Gemeinde Wiefelstede
Teilflächennutzungsplan „Windenergie Wiefelstede“

**Abwägung der Stellungnahmen zur Beteiligung der Behörden und sonstigen Träger öffentlicher Belange gemäß
 § 4 (2) BauGB und zur Beteiligung der Öffentlichkeit gemäß § 3 (2) BauGB**

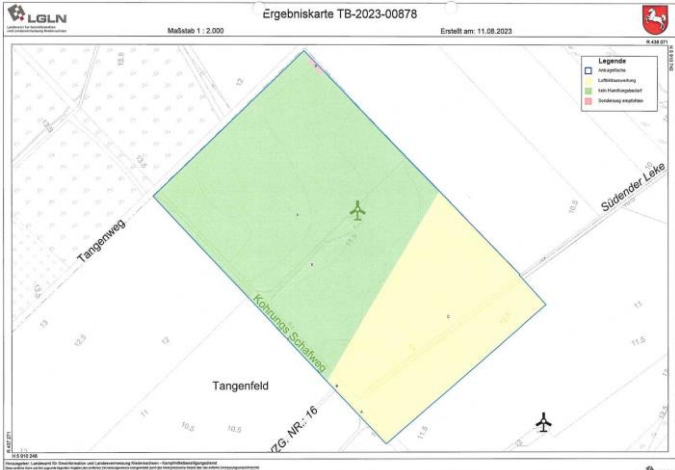
Nr.	Träger öffentlicher Belange Schreiben vom ...	Stellungnahme	<i>Planungsrechtliche Vorgaben Abwägung/Beschlussempfehlung</i>
13	TenneT TSO GmbH Eisenbahnängsweg 2a 31275 Lehrte 16.10.2023	Zu der aktuell in Planung befindlichen 380-kV-Leitung Wilhelmshaven2 - Conneforde (NEP-Projekt P175; BBPlG Nr. 73), hier: 380-kV-Leitung Wilhelmshaven2 - Conneforde (in Planung) nehmen wir wie folgt Stellung: Bedingt durch den frühen Planungsstand (die Antragskonferenz zum Raumordnungsverfahren fand am 15. Juni 2022 statt) gibt es aktuell noch keine verbindlichen Trassenachse für diese Leitung. Durch die fehlende Kennziffer F im Bundesbedarfsplangesetz (BBPlG) gibt es aktuell keine Möglichkeit Erdkabelabschnitte in der Planung bzw. in der Umsetzung des Vorhabens zu berücksichtigen. Die einzige Möglichkeit zur Realisierung des Vorhabens ist eine Ausführung als Freileitung. Alle weiteren (Planungs-) Schritte orientieren sich daher an dieser wesentlichen Rahmenbedingung. Das Vorhaben ist als Ersatzneubau gekennzeichnet. Die Unterlagen zur Antragskonferenz finden Sie unter dem folgenden Link: https://www.arl-we.niedersachsen.de/WiCo2/www-arl-we-niedersachsen-de-wico2-210745.html Bereich „Leitungseinführung Conneforde_Ost“: Die in Planung befindliche 380-kV-Ltg. Wilhelmshaven2 - Conneforde soll die bereits vorhandene 220-kV- Leitung Conneforde - Maade (LH-14-204) ersetzen. Im Rahmen einer ausgiebigen Trassenvoruntersuchung wurde für das o.g. Vorhaben ein vorzugswürdiger Trassenkorridor ermittelt. Darüber hinaus wurde mit dem Bescheid vom 13.10.2022 durch das Amt für regionale Landesentwicklung Weser-Ems festgestellt, dass auf Grund von Alternativlosigkeit keine Erforderlichkeit eines Raumordnungsverfahrens gemäß § 15 Raumordnungsgesetz (ROG) und § 9 Niedersächsisches Raumordnungsgesetz (NROG) besteht.	Der Hinweis wird zur Kenntnis genommen. Die Hinweise zur Freileitung werden im Zuge der Genehmigungsplanung konkret geprüft und berücksichtigt. Die Hinweise zur Leitungstrasse Conneforde_Ost werden zur Kenntnis genommen und bereits im frühzeitigen Verfahren vorgebracht. Die Schutzabstände der Leitungstrassen werden wie in der Begründung dargelegt berücksichtigt.

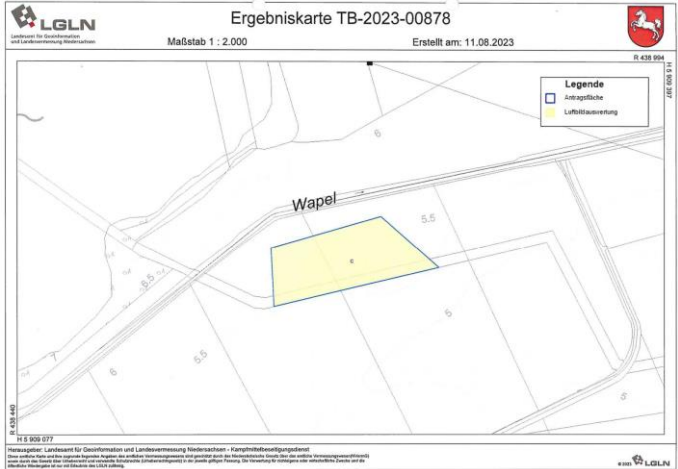
Nr.	Träger öffentlicher Belange Schreiben vom ...	Stellungnahme	Planungsrechtliche Vorgaben Abwägung/Beschlussempfehlung
13	Fortsetzung TenneT TSO GmbH	Den als vorzugswürdig festgestellten Leitungskorridor können Sie der beigefügten Karte in Blau (V01) entnehmen. Bedingt durch die Optimierung der Lastverteilung im Umspannwerk Conneforde selbst, muss dieses Vorhaben anders als das Vorgängerprojekt (Fedderwarden-Conneforde) nun in Conneforde_Ost anschließen. Daraus ergibt sich ein überlappender Planungsraum Ihres und unseres Projektes auf der Ostseite des Umspannwerks (vgl. Teilbereich 1). Die Darstellung im Nahbereich des Umspannwerks ist auf Grund des frühen Planungsstandes noch nicht final darstellbar und im aktuellen Fall eher schematisch zu verstehen. Die Leitungseinführung wird voraussichtlich aus süd-östlicher Richtung erfolgen. Neben der im Planungsraum liegenden Hofstelle und den drei vorhandenen WEAs beeinflusst die Nachverdichtung bzw. das Aufstellen von repowerten und damit zumeist größeren Windenergieanlagen unsere Querungsmöglichkeiten in diesem Fall erheblich. Die Vorhaben müssen daher ggf. eng aufeinander abgestimmt werden. Sobald sich unsere Planungen weiter konkretisieren, werden wir Sie hierüber umgehend informieren. Der Bau und der Betrieb unserer 380-kV-Übertragungsnetzleitung Wilhelmshaven2 - Conneforde darf durch den Bau bzw. die Umverlegung Ihrer Anlagen nicht gefährdet oder verhindert werden. Darüber hinaus führen wir im UW Conneforde / Conneforde_Ost diverse Umbau- und Erweiterungsmaßnahmen durch.	Der Hinweis wird zur Kenntnis genommen. Die ungefähre Lage des Korridors wurde entsprechend der angehängten Karte der Stellungnahme nachrichtlich in der Karte 2 Infrastruktur des Standortkonzeptes dargestellt. Betroffen ist der Teilbereich 1. Siehe auch folgende Abbildung. Gemäß Stellungnahme ist dieser Korridor jedoch nur schematisch zu verstehen. Aufgrund der Tatsache, dass eine verbindliche Trassenachse noch nicht vorliegt, kann der Bereich nicht als Tabuzone berücksichtigt werden. Durch die Neuplanung verkleinert sich das Sondergebiet insgesamt. Außerdem sind in dem Bereich bereits Bestandsanlagen vorhanden. Innerhalb des dargestellten Sondergebietes wird zukünftig nur eine WEA verwirklicht werden können. Unabhängig von der Flächennutzungsplanung bestehen den gemäß § 245 Abs. 3 BauGB bis 2030 ohnehin vereinfachte Möglichkeiten für Repowering-Vorhaben im Sinne des § 16b BImSchG BauGB. Durch die Rücknahme der Sondergebietsdarstellung um 75 m an den Gemeindegrenzen wird in diesem Bereich zudem insgesamt weniger Raum beansprucht. Vorliegend wird davon ausgegangen, dass im Falle eines Repowerings eine Vereinbarkeit mit der geplanten Hochspannungsleitung hergestellt werden kann.  Der Hinweis wird zur Kenntnis genommen und im Zuge der Genehmigungsplanung berücksichtigt. Der Hinweis wird zur Kenntnis genommen.

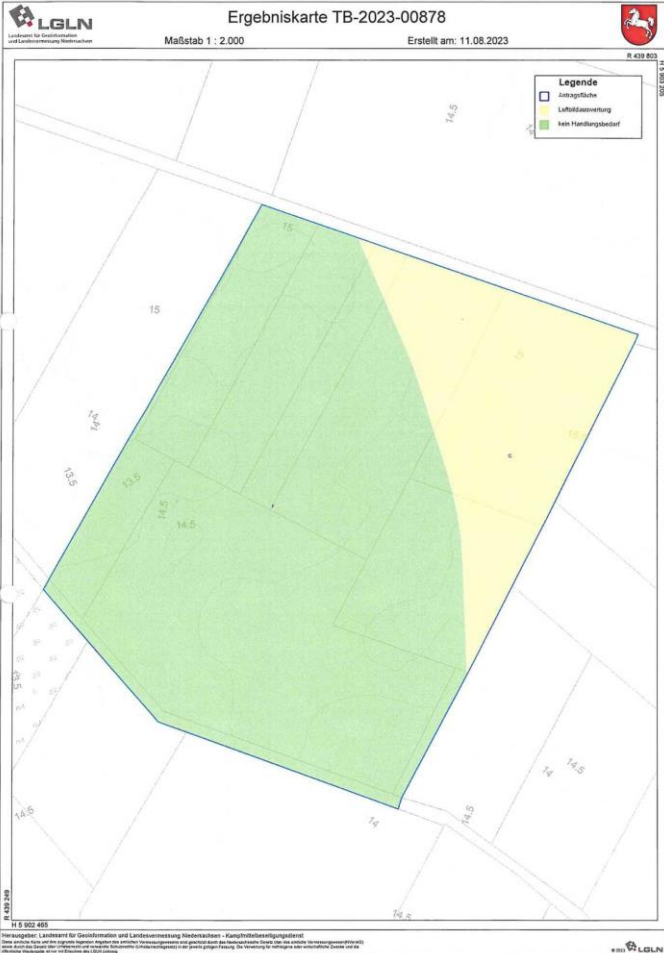
Nr.	Träger öffentlicher Belange Schreiben vom ...	Stellungnahme	Planungsrechtliche Vorgaben Abwägung/Beschlussempfehlung
13	Fortsetzung TenneT TSO GmbH	Daher bitten wir um die zukünftige Beteiligung am weiteren Verfahren und Informationen zu Ihren geplanten Maßnahmen, um eine möglichst abgestimmte Planung und Bauablauf sicherzustellen. Für weitere technische und raumplanerische Abstimmungen stehen wir Ihnen gern zur Verfügung. Bitte geben Sie im Fall einer nachfolgenden weiteren Anfrage in dieser Angelegenheit stets unsere oben im Betreff genannte Vorgangsnummer an und geben Sie diesen Hinweis bitte auch an Auftragnehmer bzw. Bauausführende weiter. 	Der Hinweis wird zur Kenntnis genommen. Der Trassenverlauf wurde nachrichtlich in die Karte Infrastruktur aufgenommen.
